Osservazioni / opposizione

contro il progetto della Società ENGIE MISTRAL S.r.l., per la realizzazione e l'esercizio di un impianto di produzione di energia elettrica da fonte eolica denominato "Parco Eolico Mistral", della potenza di 35 MW, localizzato nel Comune di Tempio Pausania e delle sole opere ed infrastrutture connesse per il collegamento in antenna 36 kV con una nuova Stazione Elettrica (SE) della RTN a 150 kV/36kV da inserire in entra-esce alla linea RTN a 150 kV "Aglientu-S. Teresa", sita nel Comune di Aglientu".

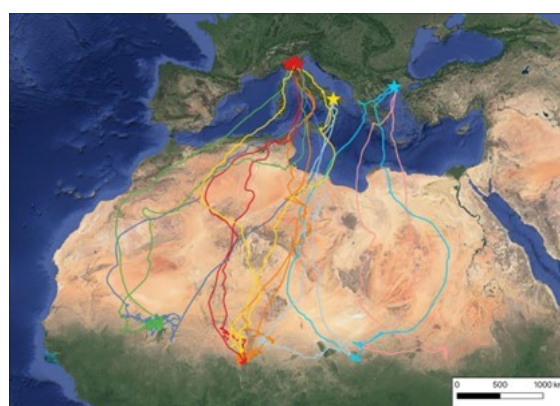
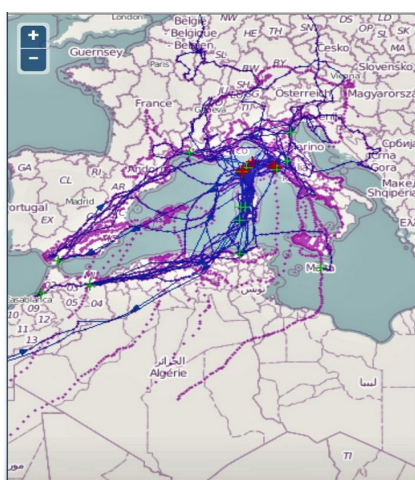
La zona è quindi in diretta connessione con importanti aree faunistiche. Per contro la valutazione faunistica del progetto è decisamente insufficiente per poter avere un quadro dell'impatto che le turbine eoliche potrebbero avere su avifauna e chiroterofauna

La Sardegna è inserita su rotte migratorie, per semplicità, come si può vedere nelle cartine qui sotto, relative al Falco pescatore (a sinistra) ed al Grillaio (a destra) ma le cartine possono essere rappresentativa di moltissime altre specie di uccelli
